# **Projet de traitement des eaux pluviales contre la pollution routière**

## **Autoroute A43 – A48 de Saint-Quentin-Fallavier à Cessieu**

**Rapport du commissaire enquêteur**

**Maitre d'ouvrage : AREA groupe APRR  
Arrêté préfectoral n°38-2021-089-DDTSE01 du 30 mars 2021  
Dossier E210032/38**

- Bief A43-2-33+90
- Bief A43-2-34+52
- Bief A43-1-35+80
- Bief A43-1-36+40

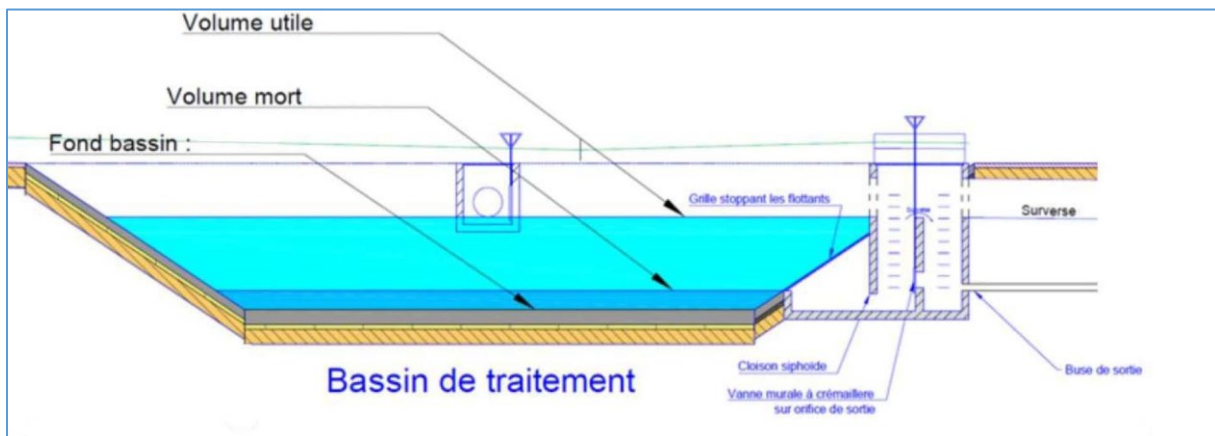
Les bassins et biefs seront étanchéifiés à l'aide d'une géomembrane. On peut craindre que les ouvrages conservent un caractère "chantier" malgré toute l'application qui sera apportée à leur réalisation. Le dossier ne propose pas de simulation d'insertion paysagère. Des aménagements paysagers peuvent-ils être envisagés, notamment en milieu urbain ou lorsque la conception du bassin est plus complexe ?

Suite aux échanges avec les services de la commune de Bourgoin-Jallieu, sont notamment concernés les ouvrages suivants :

La société AREA a effectivement prévu de créer des aménagements paysagers pour une meilleure insertion des ouvrages implantés dans le milieu urbain dense.

Des études sont en cours pour la mise au point de l'aménagement des bassins ou biefs en intégrant des haies paysagères et en privilégiant des talus d'ouvrage végétalisés.

*Une prise en compte paysagère est proposée par le maître d'ouvrage pour intégrer les équipements dans le cadre urbain. Il s'agit de l'implantation d'éléments végétaux qui auront une fonction de masque visuel.*

La reproduction des schémas de fonctionnement des bassins me paraît intéressante pour mieux comprendre les effets du volume mort et de la cloison siphonoïde. Ils sont extraits du dossier page 92 et 93.

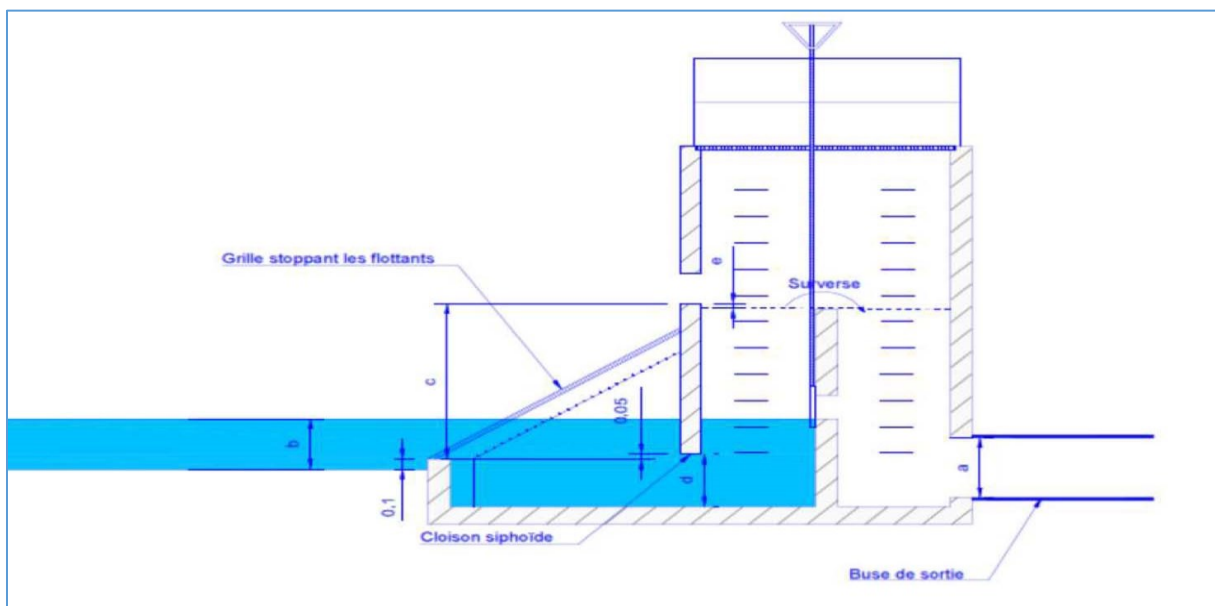
En cas d'accident provoquant un déversement sur la chaussée, les polluants sont captés par le réseau de collecte et conduits vers les biefs ou bassins. Un volume mort permettant de capter a minima un volume de 50m<sup>3</sup> de pollution accidentelle avant l'intervention qui permet de fermer la vanne de confinement (1heure), est défini pour chaque ouvrage. Qu'advient-il lorsque le volume mort est rempli d'eau de la pluie précédente, par temps sec et par temps de pluie ?

La communauté de communes des Vals du Dauphiné affirme dans son courrier, que le traitement ne consiste qu'en une simple décantation efficace hors temps de pluie. Le maître d'ouvrage rappelle que quel que soit la météo, le volume mort a vocation à recueillir les pollutions non miscibles à l'eau (essentiellement hydrocarbures) dans un volume de 50 m<sup>3</sup> minimum avant que la vanne de confinement soit fermée pour utiliser la totalité du volume utile pour le stockage de la pollution. Ce premier volume a pour fonction de confiner la pollution accidentelle pour une pluie d'occurrence annuelle et bisannuelle dans les sites très fortement vulnérables.

Le volume mort est un volume constamment en eau car sous la cote du rejet. Il permet de piéger la pollution accidentelle non miscible d'un volume similaire par effet de siphon avec la cloison mise en place.

Lors de la pluie, le volume ruisselé dans le bassin est évacué via l'orifice de rejet. Après la pluie et vidange du volume ruisselé, le volume restant dans le bassin est uniquement le volume mort.

La présence d'une cloison siphonoïde retient les liquides légers. L'eau s'évacue par le fond. Lorsque la vanne de confinement est fermée les liquides sont stockés jusqu'à remplir le volume utile du bassin. La fermeture de la vanne de dérivation détourne les eaux vers le by-pass et permet d'isoler la pollution avant son évacuation ultérieure.
